Audi TT エンジンカバーの取り付け改修

サービスキャンペーン通知日	2023年11月2日
不具合の内容	原動機において、上部に取り付けられたエンジンカバー取り付け箇所の強度が不十分なため、「外-3392」の対策として、カバーを取り外した状態、あるいは納車時から未装着の状態となっています。
改善の内容	全車両、エンジンカバーの対策品を装着します。

不具合発生箇所

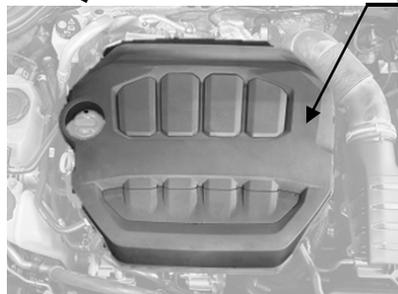
エンジンカバー

注： は、装着する部品を示します。
